改善箇所説明図

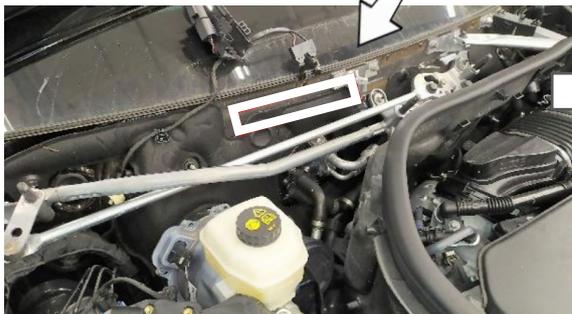
不具合発生箇所

フロントウォール

フロントウォールにおいて、雨水の排水設計が不適切なため、多量の雨水等が流れると車室内に水が浸入することがある。そのため、床下の電気配線が腐食による断線や、短絡を引き起こすことで原動機の始動不良等の電気的な不具合が発生し、最悪の場合、プレセーフシステムの機能が損なわれて衝突時に乗員が負傷するおそれがある。

注: は、シーリングを追加する部位を示す。

全車両、シーリングを追加する。また、床下を点検し水分が浸入している場合は、影響を受けている部品を新品に交換する。
